Chốt Rev C — quyết định và hệ quả

Bộ hồ sơ: Hộp Mahjong 152 quân, BURLORA · Đơn vị: mm
Nguồn số: tools/box_spec.py

HÌNH 12a — Tổng thể, nắp đóng

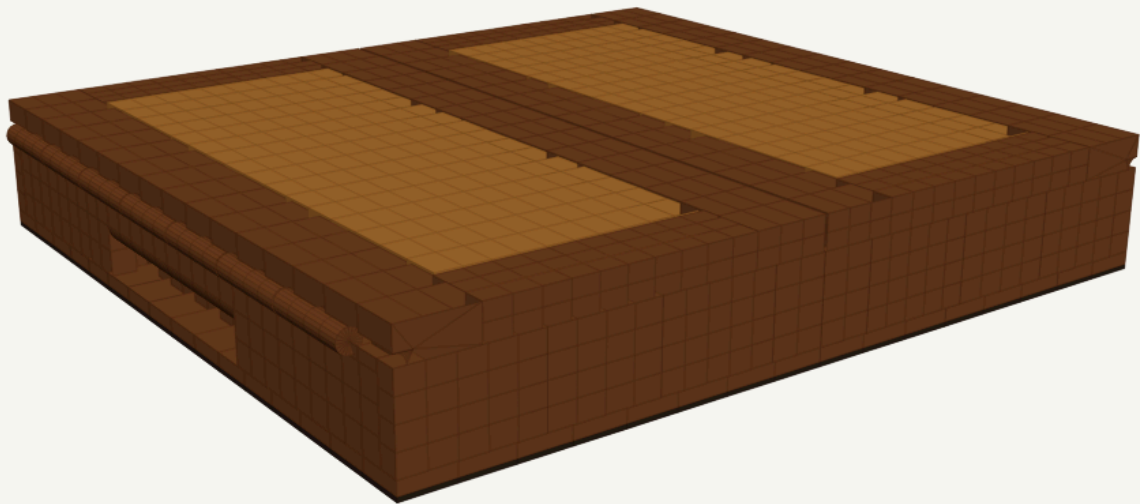
388.2 × 350 × 62 mm · 6.50 kg. Bản lề mặt mỏng gỗ Ø10.2, trục trên arris, nhô ra 5.1 mm mỗi bên — không hạ bậc, không một chi tiết kim loại. Hốc âm hai tay khe hở 22.6 × sâu 16. T

Hai yêu cầu "trần dốc 10°, bo mép" trước đây **chỉ nằm trong lời văn** của `handle_option_c.py`, không có trong `box_spec.py` và không có trong mô hình 3D. Đó chính là chỗ nhìn vào HÌNH 12a thấy hốc âm bị trống. Nay cả hai là kích thước thật, có tự kiểm, và vẽ ra ở **HÌNH 14** và **HÌNH 12f**.

Rev C1	Rev C2
Chiều cao hốc	<code>GRIP_H = 28</code> — tự chọn	suy ra : khe hở vào tay = <code>Z_RIM - T_LID - sàn - Z_FLOOR = 20</code>
Trần hốc	phẳng, mép vuông	bo R4 rồi dốc 10° vào trong
Đoạn móc được	9.9 mm	16 mm , bề mặt trần 18.5 mm
Dải gỗ trên hốc	11 cao	19 cao (khoẻ hơn)
Phủ bì	378	378 — không đổi

HÌNH 12b — Nắp mở 180°
Hai cánh nằm ngang, mặt trên phẳng đúng cao độ vành thân Z47, vượn ra 188 mm mỗi bên. Lồng lõm của khung nắp chính là khay bỏ bài.

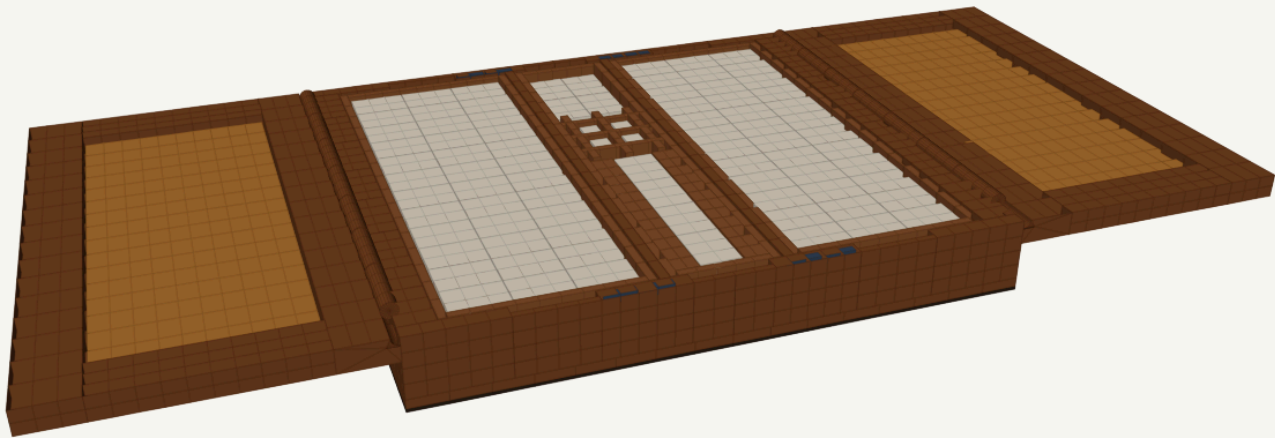
Đường kính ống hết bị bề dày nắp ép, và được định lại theo **độ bền thành gỗ quanh lỗ chốt**: Ø12,2 = chốt gỗ Ø6 + thành 3,0 mỗi bên. Mạnh hơn 1,23 lần. Kèm theo: mặt chặn 180° trở thành **tự nhiên** (mặt cạnh nắp áp vào mặt thân, 3 335 mm², hệ số 29× dưới người tỳ 5 kg) thay cho mặt phay 10× trong lòng mỏng, và cánh mở nằm **phẳng bằng vành thân** thay vì cao hơn 15 mm.
